Progetto di potenziamento dell'impianto eolico di Andretta -Bisaccia (AV). Smantellamento 47 aerogeneratori esistenti e realizzazione di 14 nuovi aereogeneratori, per una potenza complessiva di 63 MW.

Codice procedura: 4828; Proponente: ERG Wind 4 S.r.l.

OSSERVAZIONI

Risposta alle controdeduzioni di una proposta repowering sui parchi WinBis e CerBis

Figura 11 – Impatto dovuto al proposto impianto del proponente. Da qui si vede che l'ombreggiamento intermittente della parte nord del parco proposto pone la gran parte dei ricettori a rischio di un impatto superiore alle 50 ore all'anno e in alcuni casi fino a 200 ore all'anno.

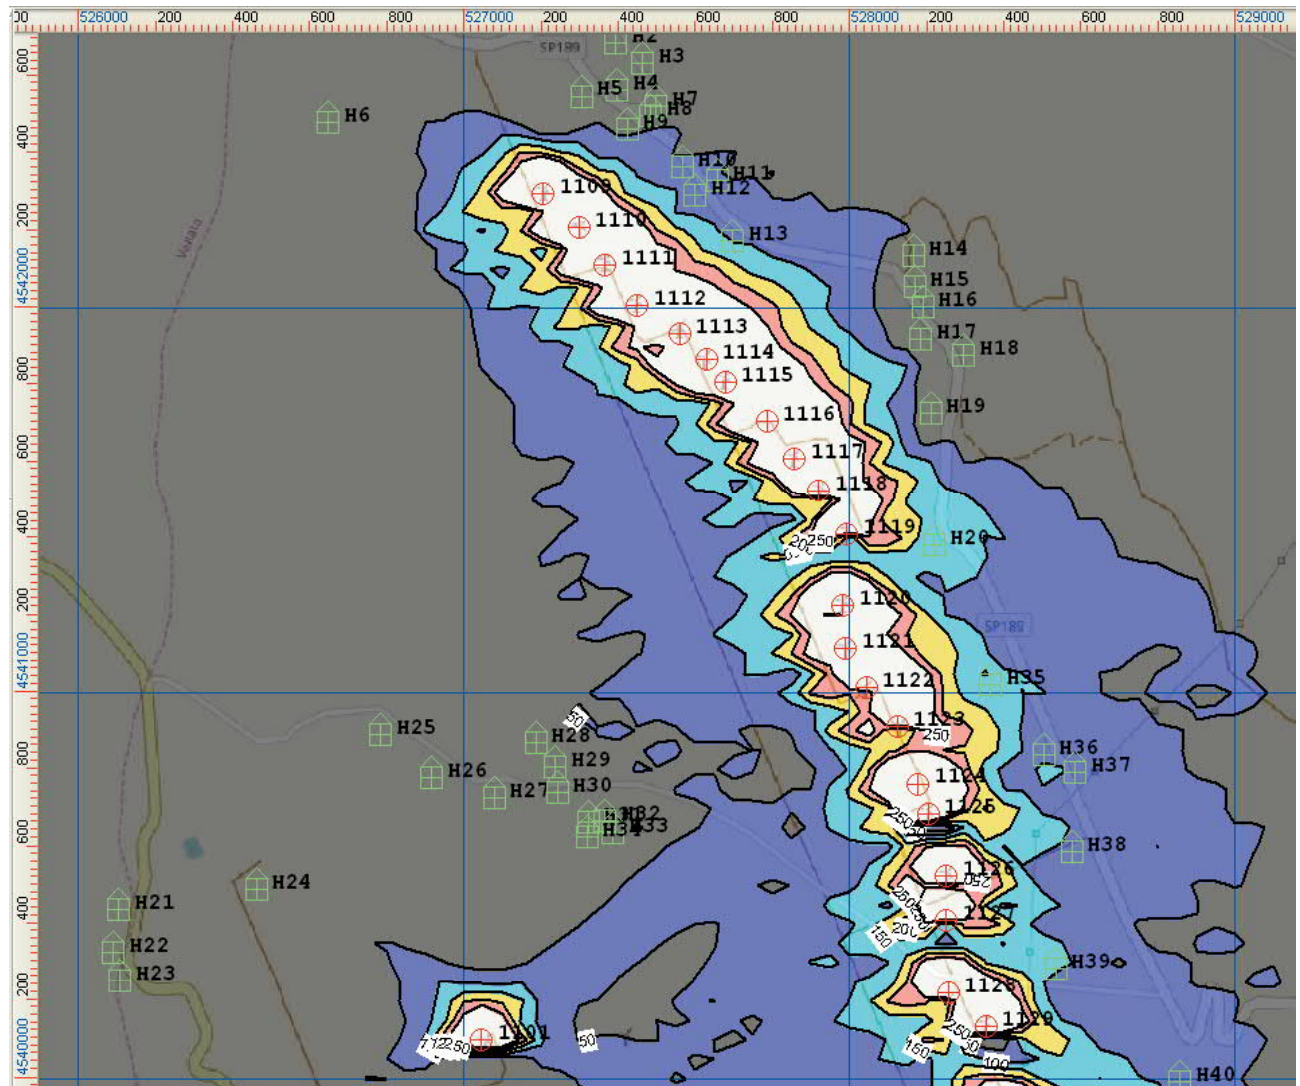
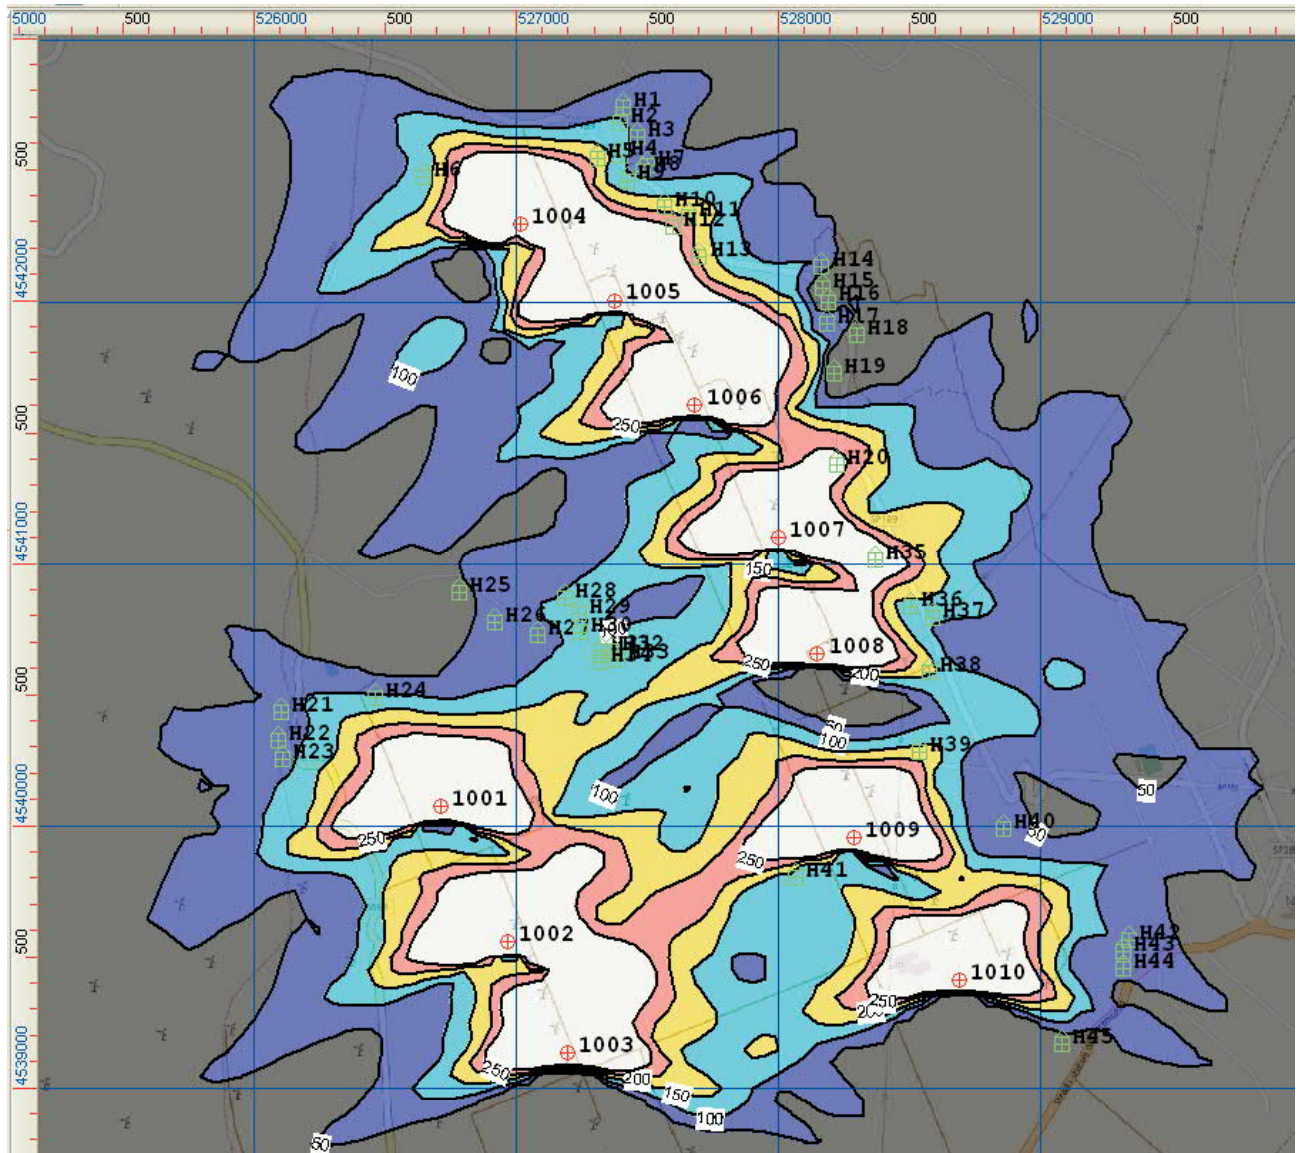
Nelle figure seguenti abbiamo calcolato quale sia l'ombra massima astronomica del progetto. Si passa dal progetto attuale in Figura 10 nel quale l'ombreggiamento intermittente è un fenomeno che interessa per meno di 50 ore la gran parte dei recettori della zona ad un progetto in Figura 11 che aumenta drasticamente fino a quadruplicare l'impatto come ad esempio nel ricettore R12 (passa da circa 15 ore/anno a 212 ore/anno).

Questo ha una grande importanza in termini di impatto cumulativo. Infatti oltre alle turbine attualmente di proprietà del proponente vi sono altre turbine in zona che generano dell'ombreggiamento intermittente. Se fino ad oggi l'impatto cumulativo derivante da tutte le turbine in zona è stato accettato, quadruplicando l'impatto delle sole turbine del proponente questa accettazione potrebbe scomparire.

Figura 12 – Impatto su Bisaccia nuova dell’ombra intermittente. Tra le zone colpite oltre 30 ore/anno (blu) una parte visibilmente urbanizzata

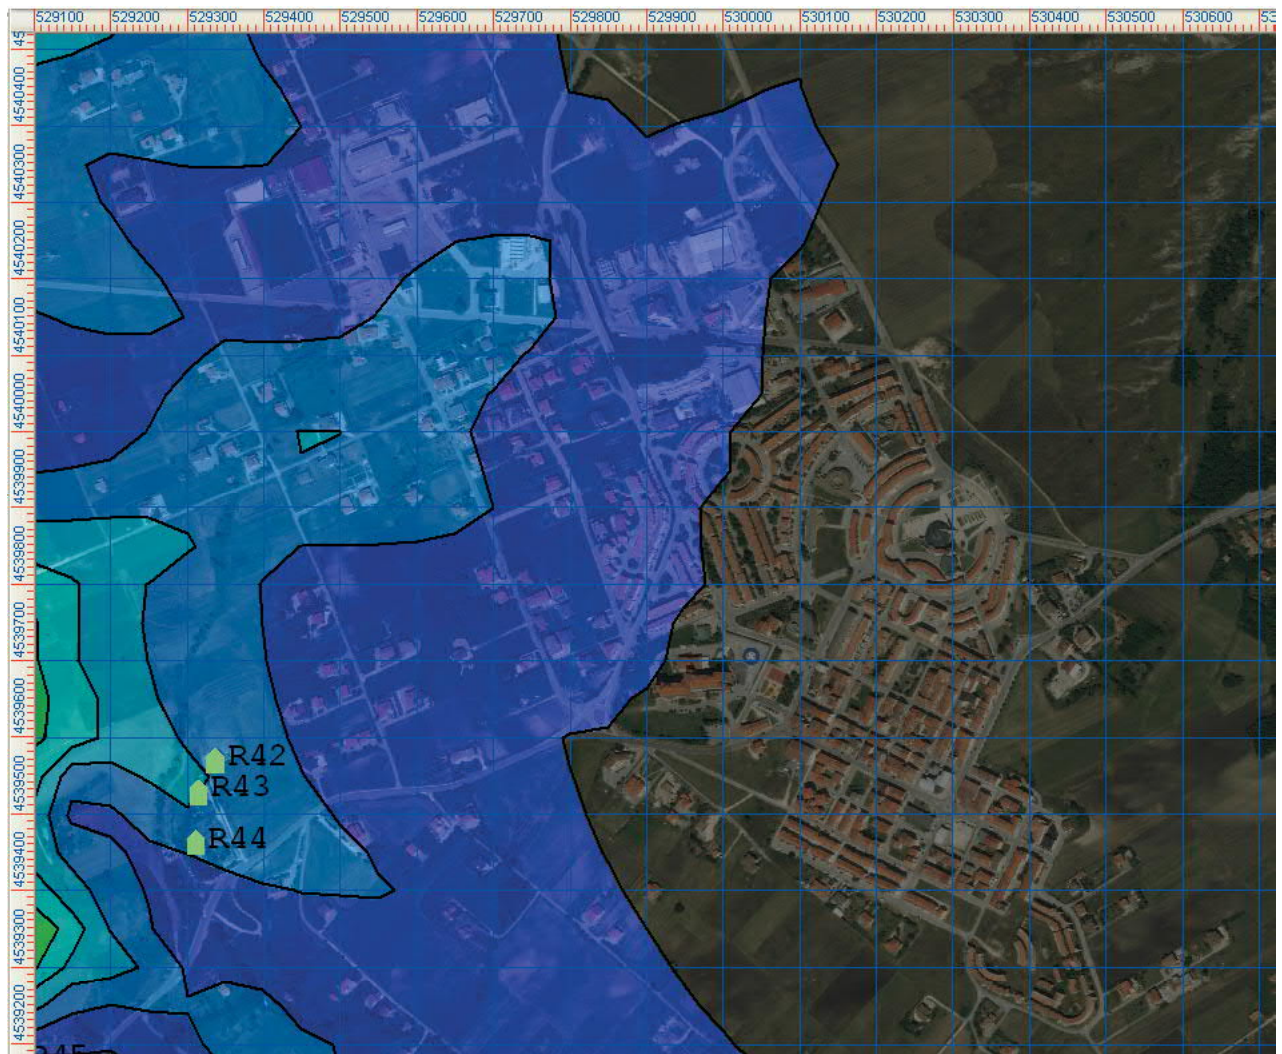
L'impatto dell'ombreggiamento intermittente investe anche recettori che non sono stati elencati dal proponente e in particolare aree densamente abitate di Bisaccia con valori nettamente superiori alle livelli massimi utilizzati internazionalmente (vedi Figura 12).

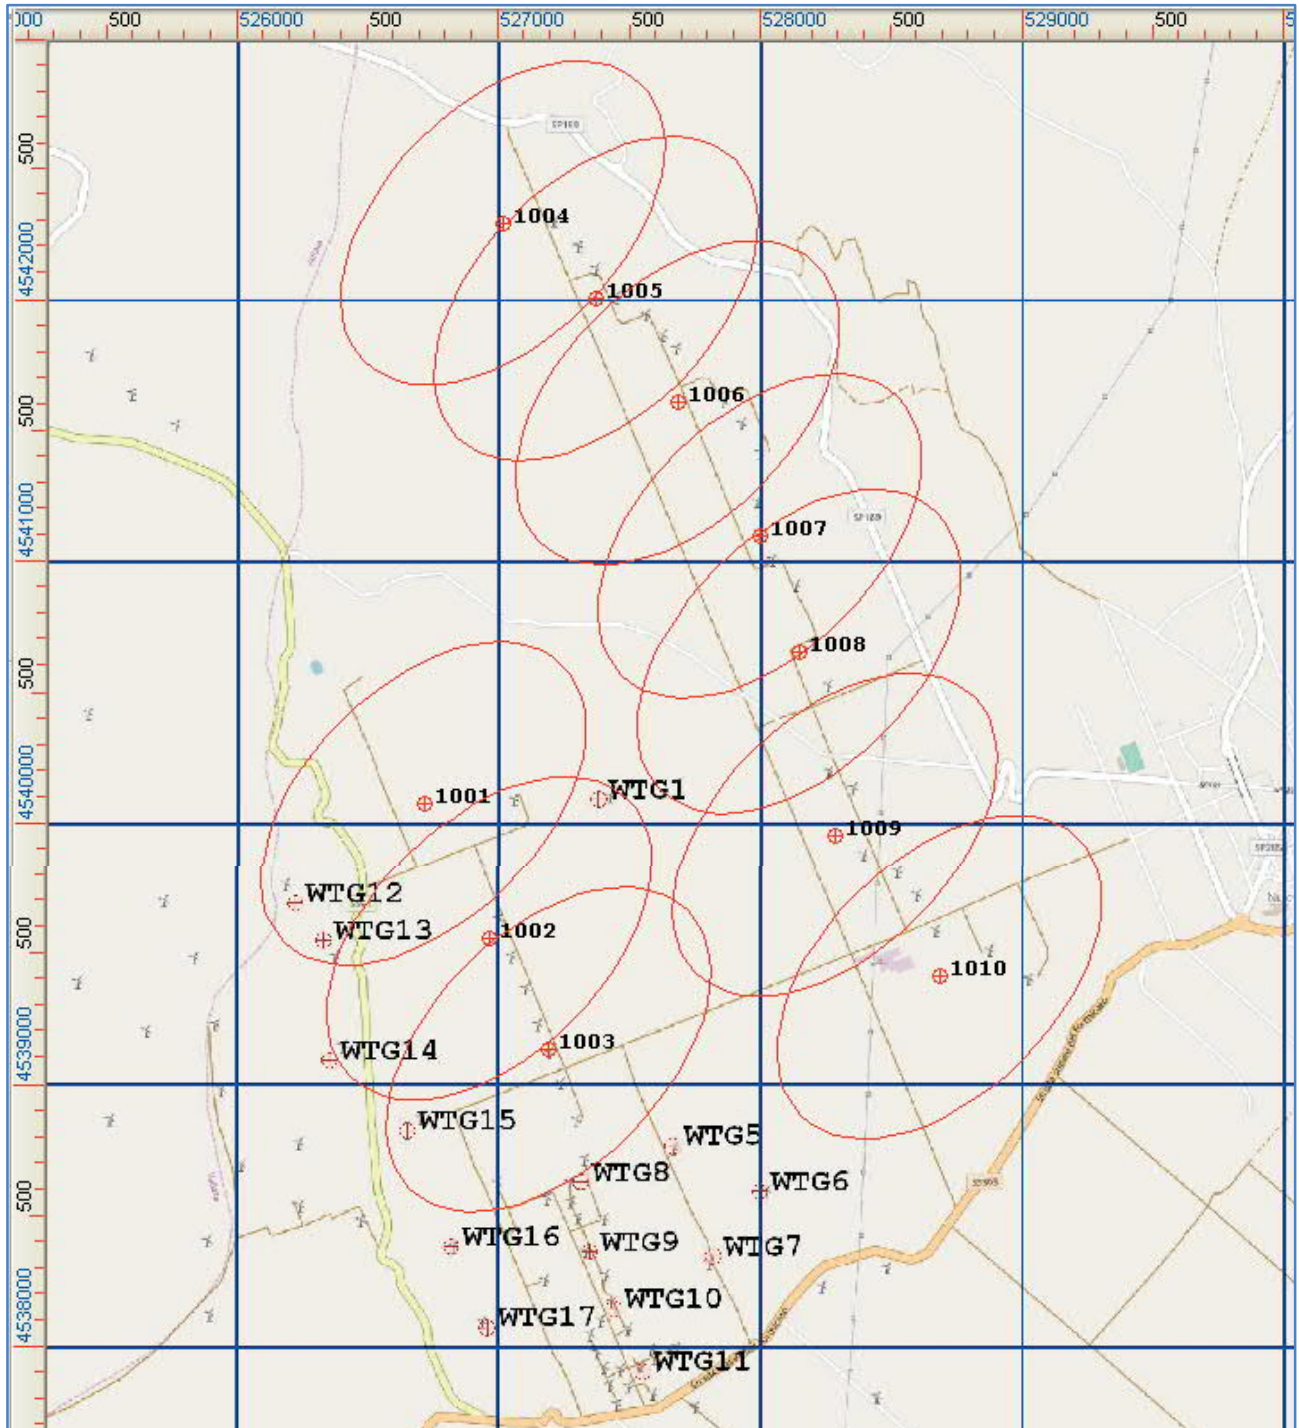
Come si vede dalle immagini le macchine R-BS01, R-BS02, R-BS03, e R-AD01 (1001, 1002, 1003, 1014 nelle immagini) del proponente non soddisfano il requisito minimo della distanza di 5 diametri sulla direzione

prevalente del vento e di 3 diametri sulla direzione perpendicolare a quella prevalente del vento dagli aerogeneratori Winbis.

Figura 15 – Immagine da cui si vede che le macchine R-BS01, R-BS02, e R-BS03 (1001, 1002, 1003 nell'immagine) del proponente non soddisfano il requisito minimo della distanza di 5 diametri dagli aerogeneratori Winbis e CERBIS espresso dalla Regione Campania nella DGR 532/2016

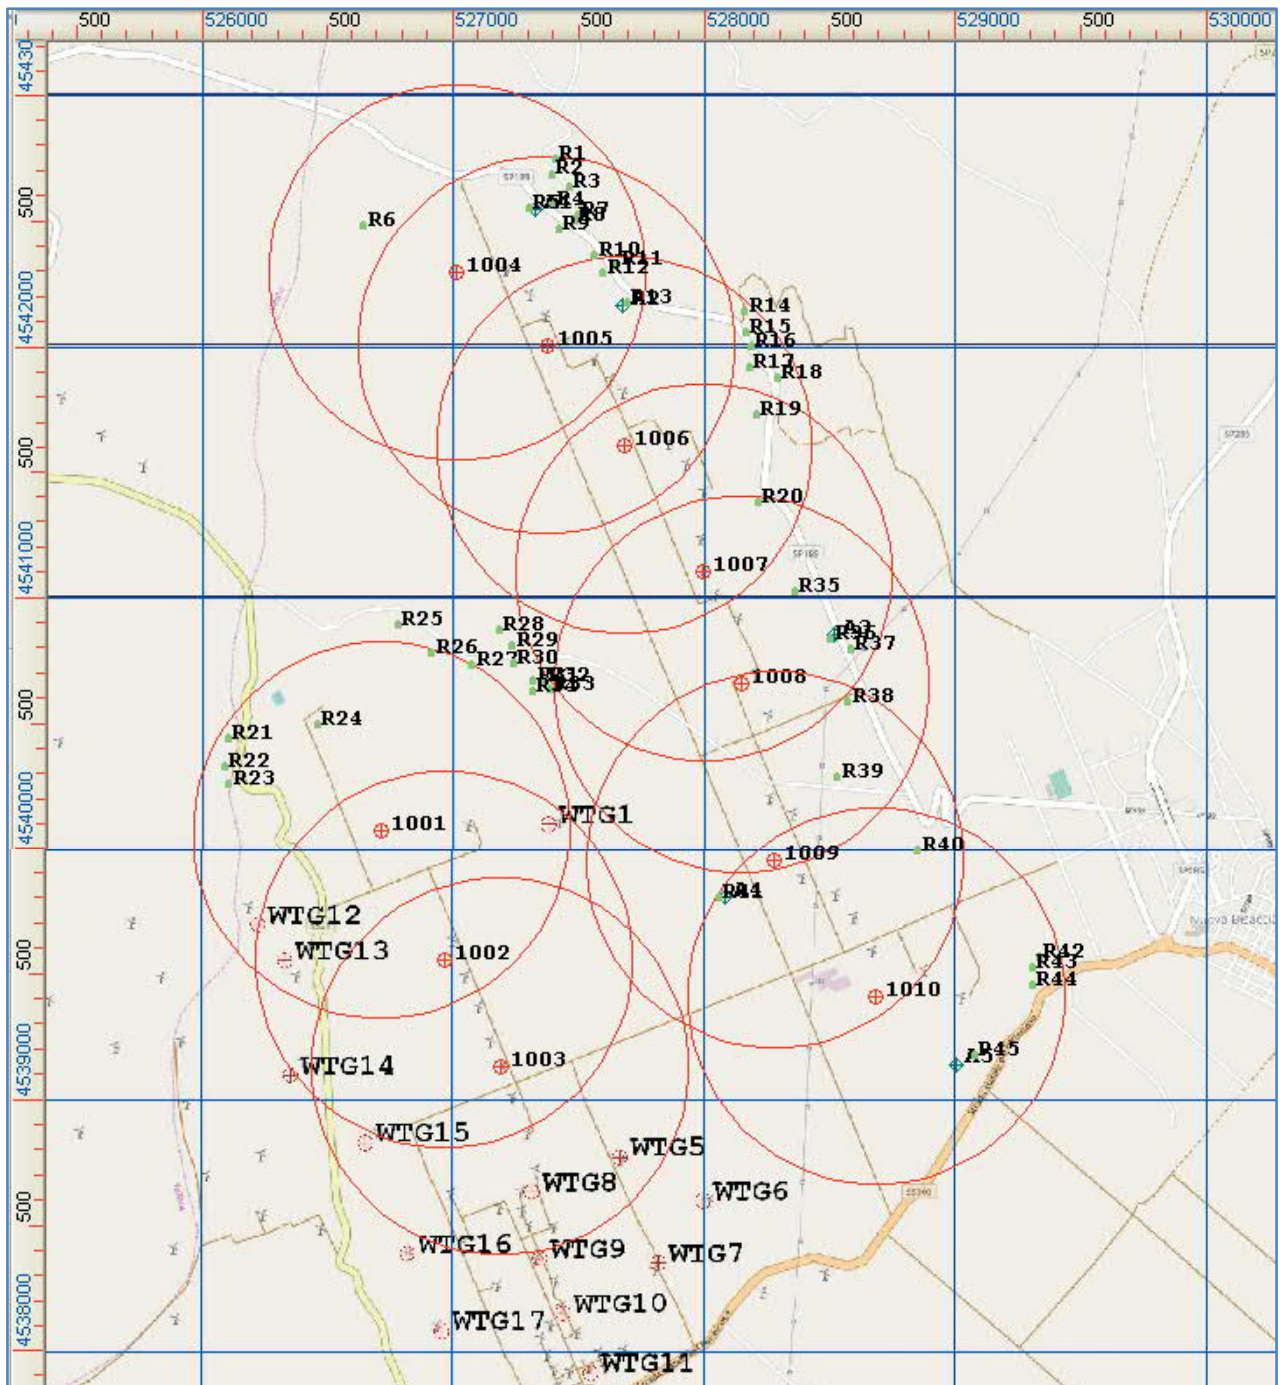
Peraltro questa norma oltre ad essere importante dal punto di vista paesaggistico è la consuetudine di buon vicinato tra aerogeneratori per evitare che vi siano problemi di turbolenze e di perdite di produzione. In questo caso si fa notare come il proponente non rispetti neanche il principio minimo proposto, mentre dal punto di vista aerodinamico sarebbe opportuno essere a più di 5 diametri sulla direzione prevalente del vento e a più di 3 diametri sulla perpendicolare.
